## MELDINGSFORMULIER

Voor een melding van de wijziging van de inrichting en/of van de werking daarvan als bedoeld in artikel 8.19, lid 2, van de Wet milieubeheer

aard van de inrichting : VinylChloride fabriek  
naam : Shin-Etsu PVC B.V. – VCM plant  
adres : Welplaatweg 12  
postcode : 3197 KS  
plaats : Rotterdam  
kadastraal bekend gemeente : Rotterdam  
sectie : AK-70,362,361,552  
provincie : Zuid-Holland

### De volgende modificaties zijn voorzien in de VCM-plant:

Figuur 1: schematische beschrijving procesfunctie koelsystemen KVC.

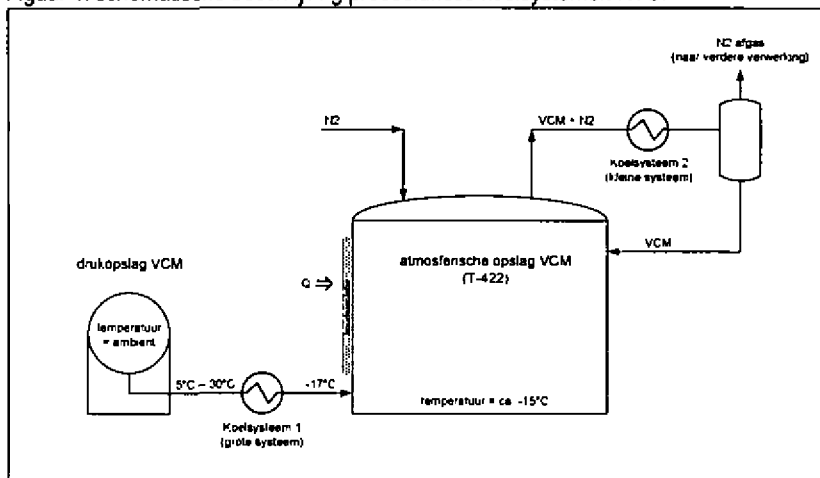
Koelsysteem 1 (zie figuur 1): Vinylchloride vanuit de drukopslag wordt getransporteerd naar de atmosferische opslag. Ten behoeve van de atmosferische opslag moet de VC gekoeld worden tot ca.  $-17^{\circ}\text{C}$ .

Koelsysteem 2 (zie figuur 1): Het afgas uit de opslag bevat naast stikstof ook vinylchloride. De vinylchloride wordt uit de afgasstroom gecondenseerd en teruggevoerd in de atmosferische opslagtank.

De functie en ontwerpcapaciteit van systeem 1 en 2 blijven bij de vervanging van de koelsystemen ongewijzigd. De installatiedelen worden echter vervangen door installatiedelen met propaan als koudemiddel. Hieronder worden beide systemen nader beschreven.

Figuur 2: Schematische weergave grote koelsysteem (huidige situatie)

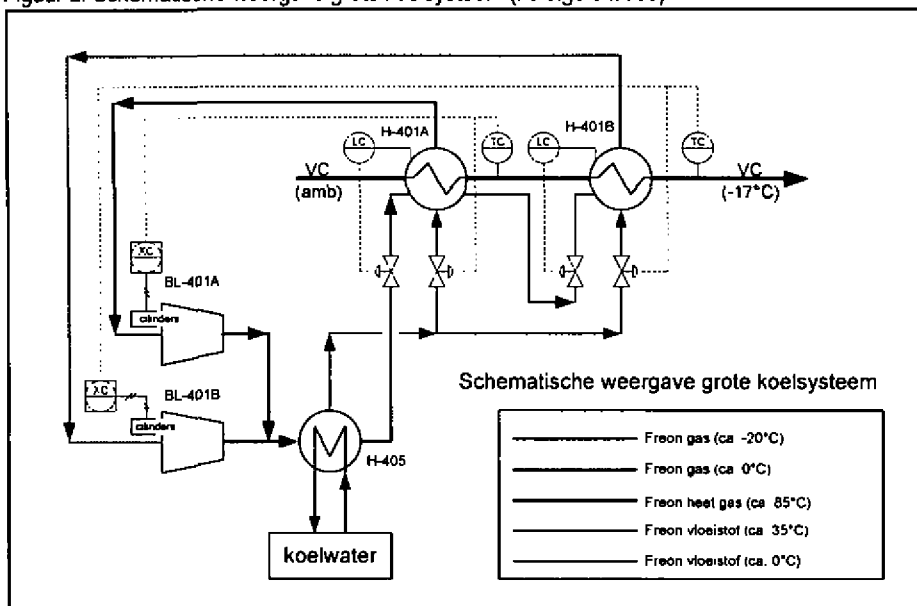
Koelsysteem 1 (zie figuur 2): VC wordt in 2 stappen gekoeld. In de eerste stap wordt de VC gekoeld naar ca.  $3^{\circ}\text{C}$  door het verdampen van vloeibare freon in de chiller H-401A. In de tweede chiller H-401B wordt de VC verder gekoeld tot ca.  $-17^{\circ}\text{C}$ . De drukken in beide chillers worden bepaald door de temperatuurregeling van beide koelstappen. Het freon gas uit de chillers wordt gecomprimeerd in de compressoren BL-401A en BL-401B. Het hete gas na deze compressiestap wordt in de freoncondensator H-405 gecondenseerd en gekoeld tot ca.  $35^{\circ}\text{C}$  (afhankelijk van de temperatuur van het koelwater). De gekoelde vloeibare freon wordt naar de chillers geleid. Indien de temperatuur van de VC te laag is wordt heet gas naar de chillers geleid. De hoeveelheid heet gas wordt geoptimaliseerd (= geminimaliseerd) door een regeling die bij een hoog output signaal van de temperatuurregeling enkele compressorcilinders afzet.

In de nieuwe situatie wordt in plaats van Freon R22 gebruik gemaakt van het natuurlijke koudemiddel propane. Hiervoor wordt de volledige koelinstallatie vervangen (compressoren BL-401A/B, condensator H-405, chillers H-401A/B en het volledige verbindende leidingwerk en regelingen). In principe blijft de werking van het systeem gelijk. De nieuwe compressoren zullen waarschijnlijk schuifgerregelde schroefcompressoren worden ipv de huidige zuigercompressoren.

Figuur 3: Schematische weergave kleine koelsysteem (huidige situatie)

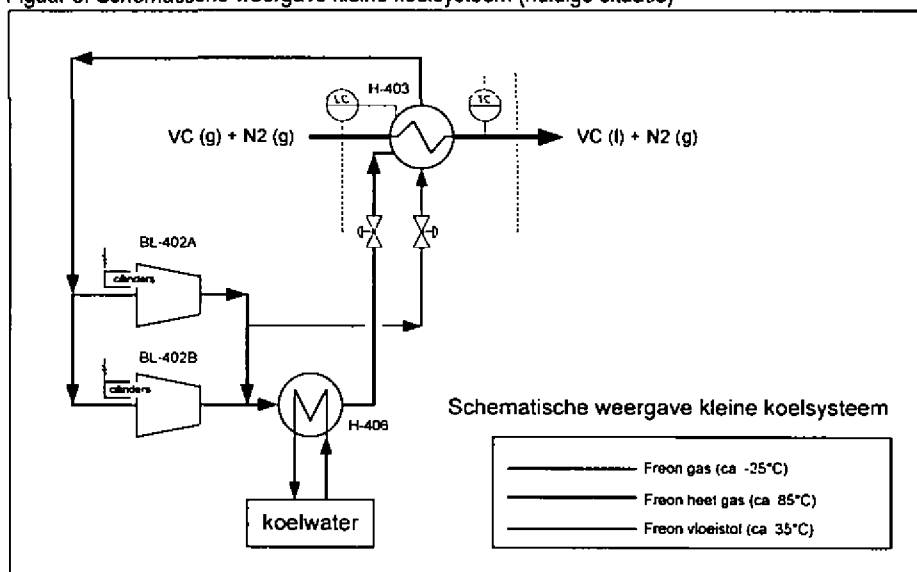
Koelsysteem 2 (zie figuur 3): Het afgas van de opslagtank bestaat uit N2 en VC. Dit mengsel wordt gekoeld tot ca. -18°C waardoor de VC uit dit mengsel condenseert. De koeling en partiële condensatie van het gasmengsel vindt plaats in de chiller H-403. De warmte wordt overgedragen aan de Freon R22 die daardoor verdampt. Deze Freon wordt in BL-402A of in BL-402B gecomprimeerd. Het hete freongas wordt in de koelwatergekoelde condenser H-406 gecondenseerd en gekoeld. De vloeibare freon wordt vervolgens weer naar H-403 geleid voor koeling van het gasmengsel.

In de nieuwe situatie wordt in plaats van Freon R22 gebruik gemaakt van het natuurlijke koudemiddel propane. Hiervoor wordt de volledige koelinstallatie vervangen (compressoren BL-402A/B, condensator H-406, chiller H-403 en het volledige verbindende leidingwerk en regelingen). In principe blijft de werking van het systeem gelijk. De nieuwe compressoren zullen waarschijnlijk frequentiereguleerde zuigercompressoren worden.
